ПАСПОРТ ДОСТУПНОСТИ
объекта социальной инфраструктуры (ОСИ)
№ 1

1.1. Адрес объекта Ростовская область, г. Ростов-на-Дону, Вятская, 43

АКТ ОБСЛЕДОВАНИЯ
объекта социальной инфраструктуры к
ПАСПОРТУ ДОСТУПНОСТИ ОСИ

5. Санитарно-гигиенических помещений

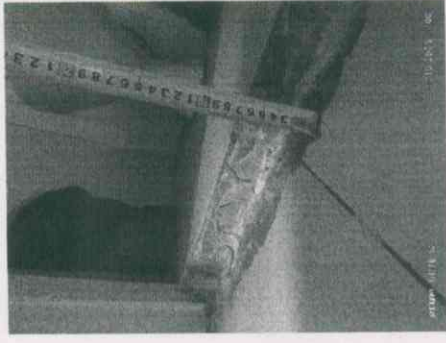
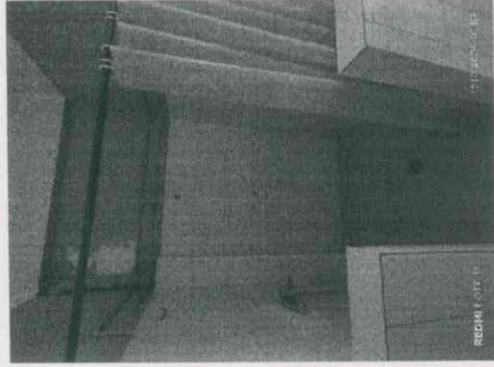
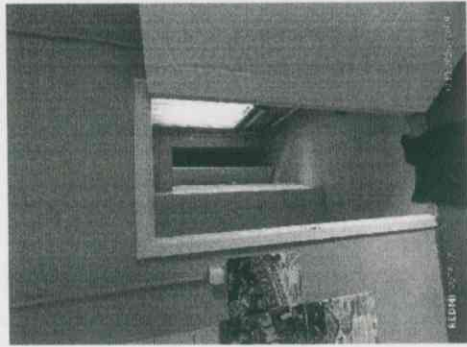
5.1	Туалетная комната	есть		1,2,3,4	Туалетная комната не отвечает требованиям СП 59.13330.2020 размер туалета 1,06*1,0 м. не соответствует минимальным размерам предъявляемым к санузлам МГН отсутствуют поручни, держатели для костылей. Двери 0,65*2,0 м., порог 7 см что не соответствует нормативным требованиям. Перед дверью отсутствуют тактильно-контрастные указатели. Кнопка вызова персонала отсутствует.	К,О,С,Г,У.	Проведение мероприятий по приведению санитарного узла к требованиям СП 59.13330.2020: увеличение дверного проема в свету не менее 0,9 м, уменьшение порога до 1,4 см, устройство поручней, держателя костылей, устройство сантехнического оборудования, адаптированного для МГН. Устройство тактильно-контрастных указателей, кнопки вызова персонала.	Капитальный ремонт

5.2	Душевая/ванная комната	есть			Душевая не отвечает требования СП 59.13330.2020 размер 1,7*1,6 м наличие встроенного поддона высотой 30 см, отсутствуют поручни, держатели для костылей. Проем 0,7 м что не соответствует нормативным требованиям. Отсутствуют тактильно-контрастные указатели. Кнопка вызова персонала отсутствует		Проведение мероприятий по приведению санитарного узла к требованиям СП 59.13330.2020: размер закрытой душевой 1,8*1,8 м увеличение дверного проема в свету не менее 0,9 м, устройство поручней, держателя костылей, устройство сантехнического оборудования, адаптированного для МГН. Устройство тактильно-контрастных указателей, кнопки вызова персонала.

Проведение мероприятий по приведению санитарного узла к требованиям СП 59.13330.2020: увеличение дверного проема в свету не менее 0,9 м, уменьшение порога до 1,4 см устройство поручней, держателя костылей, устройство сантехнического оборудования, адаптированного для МГН. Устройство тактильно-контрастных указателей, кнопки вызова персонала.
ОБЩИЕ требования к зоне
